庁舎等建設事業 鞍手町新庁舎等建設工事(入札段階)に係る質疑回答書

質問No. 491 回答 別紙

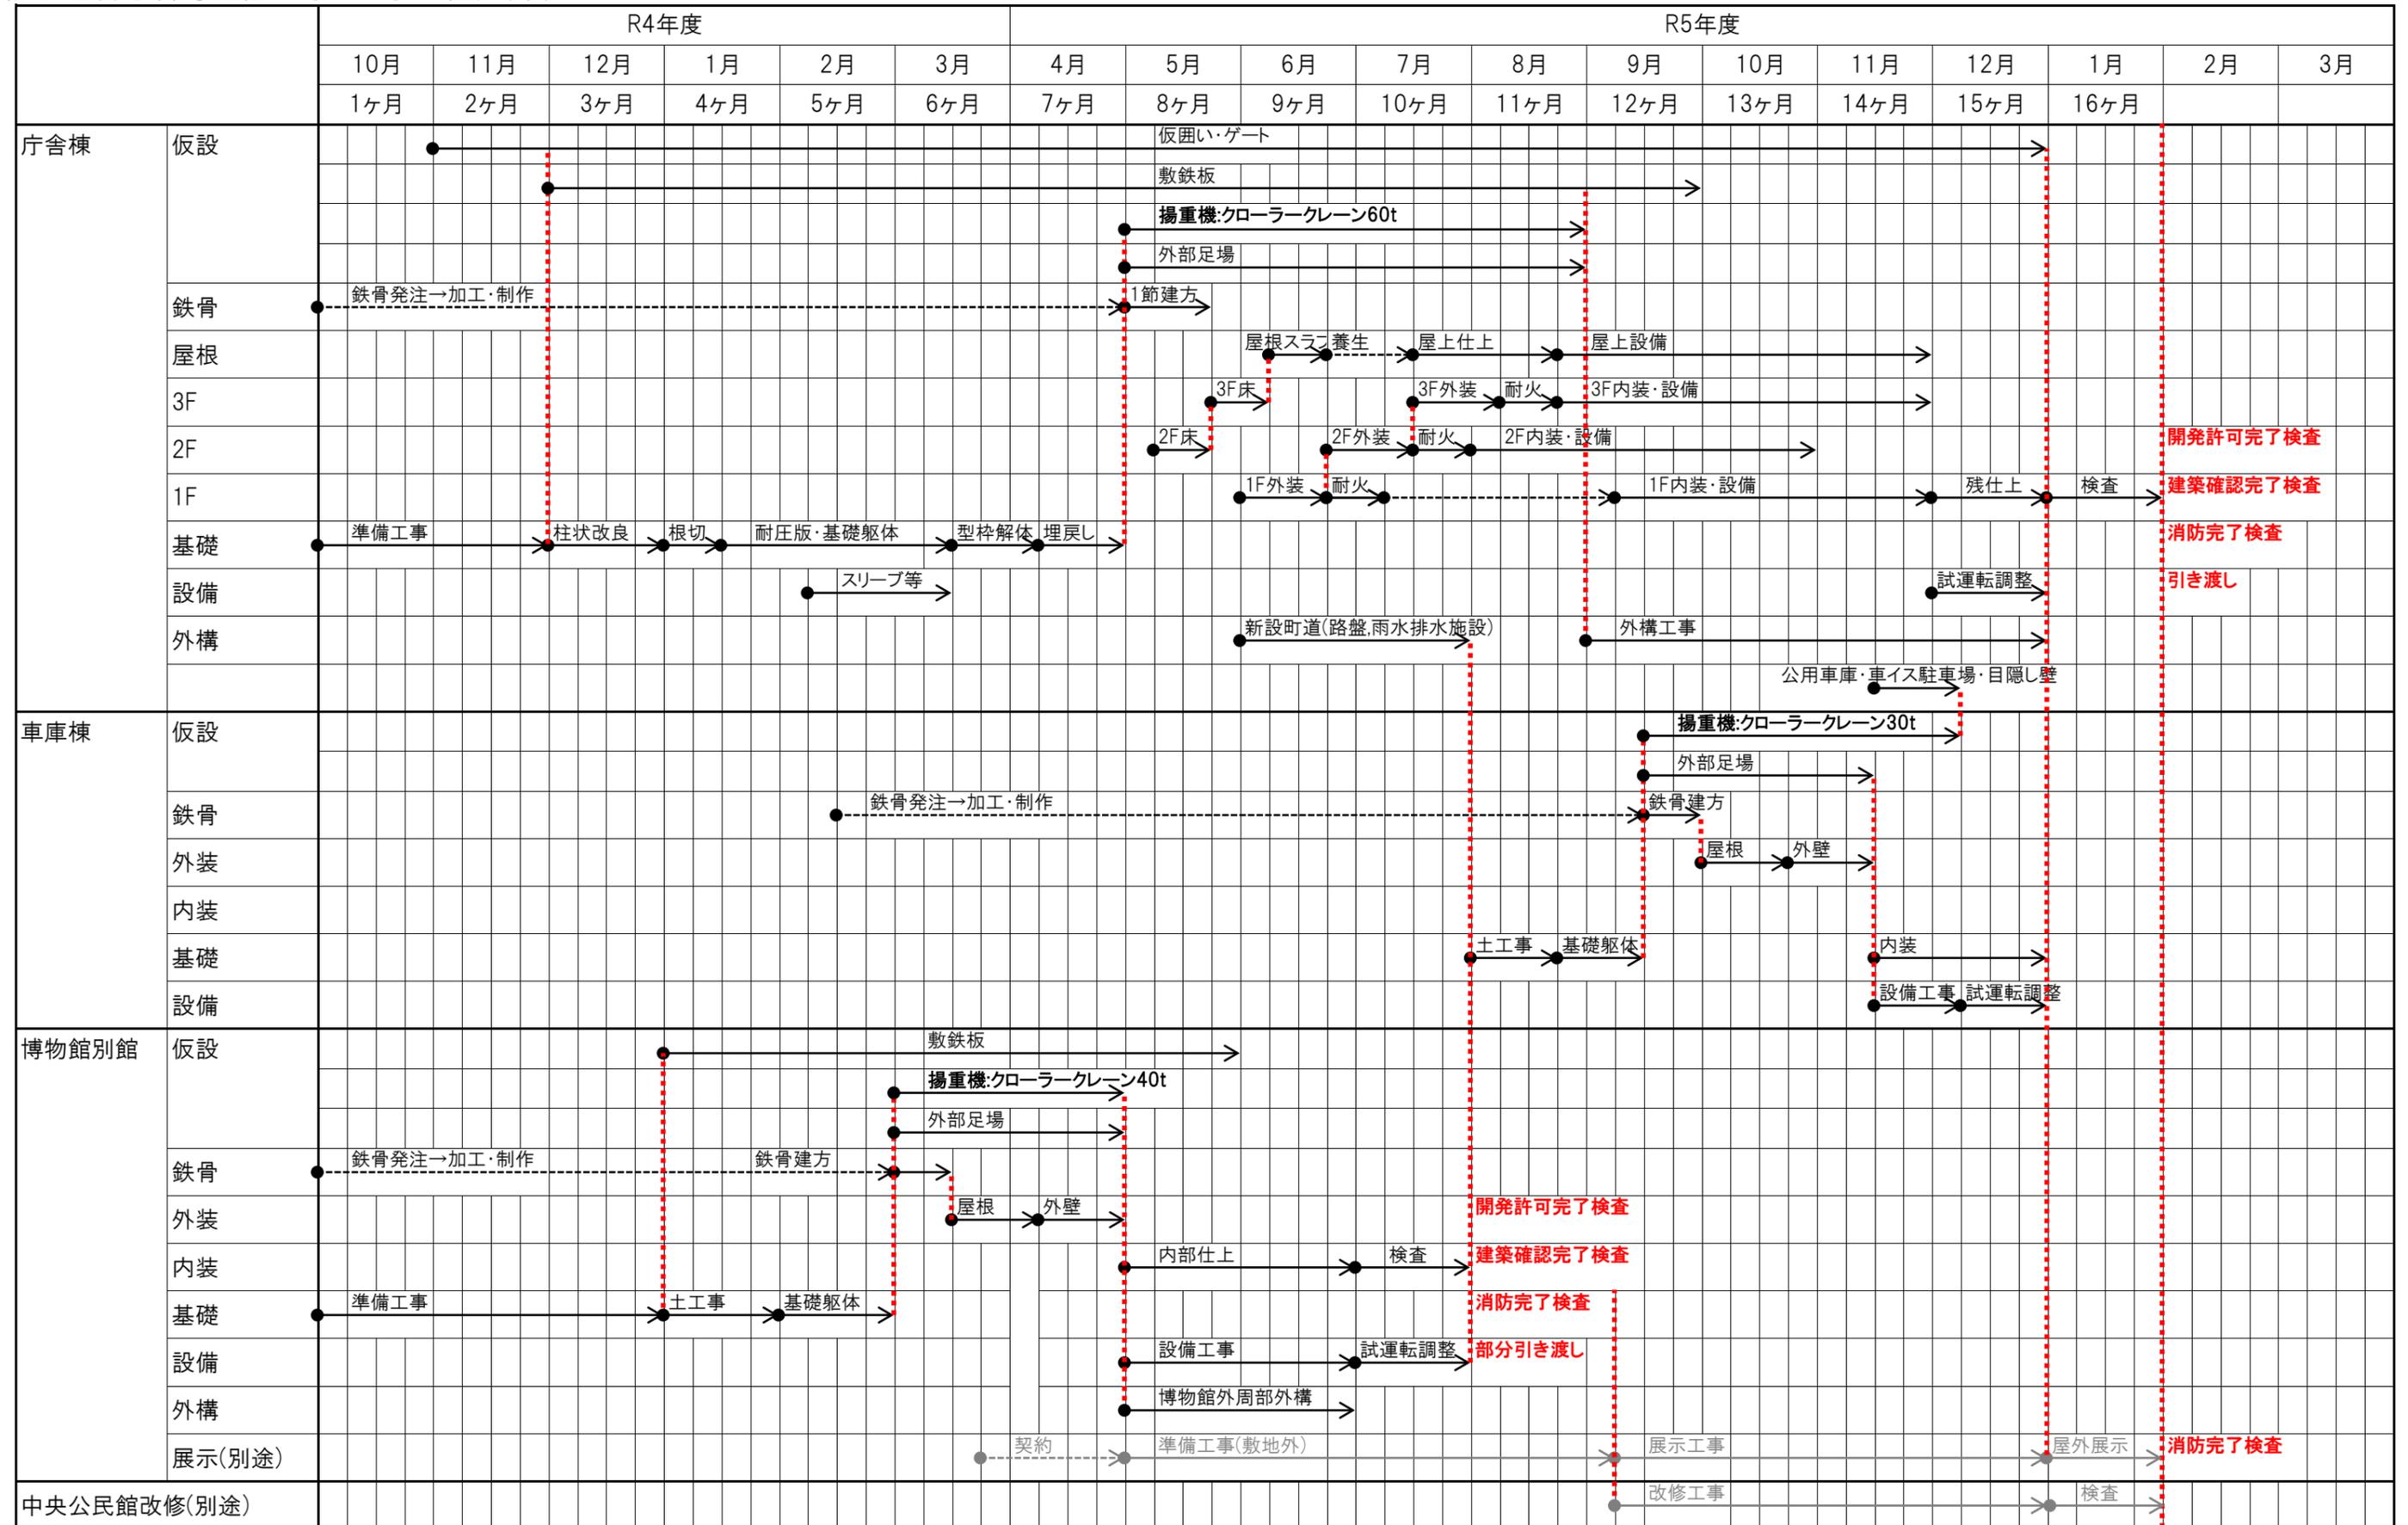
質問No.	該当箇所	質問事項	回答
491	L-030	雨水貯留槽詳細図の流水桝及び流水管の工事区分ついて、建築工事の場合は詳細図を御教示下さい。	建築工事です。詳細は別紙のとおりです。
492	L-030	雨水貯留槽(2)の既存プール躯体の深さが図面と現地で異なり、雨水貯留槽が納まらない場合、既存プールの底盤を解体する工事等は別途協議という理解でよろしいでしょうか。	お見込みのとおりです。
493	L-034	新設町道平面図・詳細図「歩車道境界ブロック、歩車道境界ブロック(切下)、歩車道境界ブロック(乗入)」の記載について、詳細図を御教示下さい。	(乗入)は、太洋コンクリート工業 歩車道境界ブロック 一般乗入れ用 1型、(切下)は太洋コンクリート工業 歩車道境界ブロック 一般乗入れ用 3型・4型同等以上とします。
494	B-020	歴史民俗博物館 外構図・外構詳細図「雨水桝にグレーチング蓋」の記載について、スチール製という理解でよろしいでしょうか。	お見込みのとおりです。
495	B-020	歴史民俗博物館 外構図・外構詳細図「スリット側溝にグレーチング」の記載について、仕様はスチール製 T-25、細目という理解でよろしいでしょうか。	お見込みのとおりです。
496	A-004	特記仕様書(4) 22.舗装工事 1.路床材料「盛土の種類 A種」の記載について、図面通りA種という理解でよろしいでしょうか。	お見込みのとおりです。
497	A-004	特記仕様書(4) 22.舗装工事について、下記試験の箇所数を御教示下さい。 ・路床土支持力比(CBR)試験 ・路床締固め度の試験 ・コア採取厚さ試験 ・アスファルト混合物の抽出試験	「土木工事施工管理基準及び規格値(案)令和4年3月 国土交通省」に基づき箇所数を見込んでください。
498	A-004	特記仕様書(4) 22.舗装工事 10.ブロック系舗装「コンクリート平板舗装」の記載について、外構詳細図(2) 舗装詳細図(1)で確認できず、コンクリート平板舗装は該当無しとの理解でよろしいでしょうか。	お見込みのとおりです。(インターロッキング舗装です)

雨水貯留槽(1) 流水桝構造図

雨水貯留槽(2) 流水桝構造図

質問No.409 回答 別紙

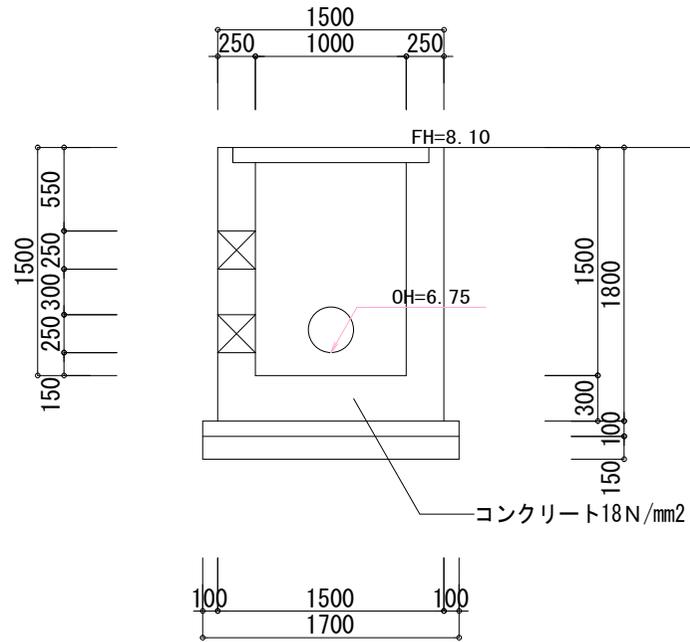
408	公告資料	公開されました公告資料に内訳書がございますが、本内訳書の数量及び明細の図面との差異が発生した場合は協議対象と考えて宜しいでしょうか。ご教授ください。	図面及び質疑回答を正とするを原則とします。
409	同上	本工事の庁舎・車庫棟・博物館別館・公園・橋工事等々について全体工期内の施工期間等の制約条件はございますか。ご教授ください。 現在鉄骨資材の納期がBCRについて6か月という回答です。その他労務事情も逼迫しており、R6.1引渡しは厳しいと予測されます。工事着工後に資材納期を確定させた時点で工程について協議対象と考えて宜しいでしょうか。ご教授ください。	現段階では工期延長は協議対象としません。工事工程は別紙を参考としてください。 追加:別紙「鞍手町新庁舎等建設工事 工事工程表(案)」
410	同上	工事完了後の諸官庁検査について、開発工事については検査済みと考えて宜しいでしょうか。ご教授ください。	建築工事完了後に開発許可申請の完了検査を受検します。
411	同上	工事着工前の家屋調査については、造成工事の際に完了済みと考えて宜しいでしょうか。また事後調査についても別途発注と考えて宜しいでしょうか。ご教授ください。	家屋調査は実施していません。事後調査についてはお見込みの通りです。
412	A-007	仮設計画図について、工事期間中の歴史民俗博物館は利用休止と考えて、南側ゲートを工事車両の進入路と考えて宜しいでしょうか。ご教授ください。	訂正:歴史民俗博物館は11月からの休館とします。南側仮囲い(ゲート含む。)の設置及び使用については、着工後の協議とします。
413	同上	工事期間中の仮設水道及び仮設電気の引込位置について指定がございましたらご教授ください。	貴社にて想定してください。
414	同上	仮設計画図の仮設計画欄に「現場事務所は隣接町所有地にせつちするものとする」と記載されておりますが、町所有地の位置及び広さをご教授ください。	多目的駐車場の向かい(東側)にあり、広さは約4,000㎡となります。
415	DS-001特記仕様書及び参考数量書 P-423	デジタルサイネージについて、特記仕様書にはサインウォール(1)の記載がありますが、数量書にはありません。サインウォール(1)は別途と考えて宜しいでしょうか。ご教授下さい。	本工事です。サインウォール(1)は専門施工業者にて費用負担とするため、数量書に記載していません。

鞍手町新庁舎等建設工事 工事工程表(案)
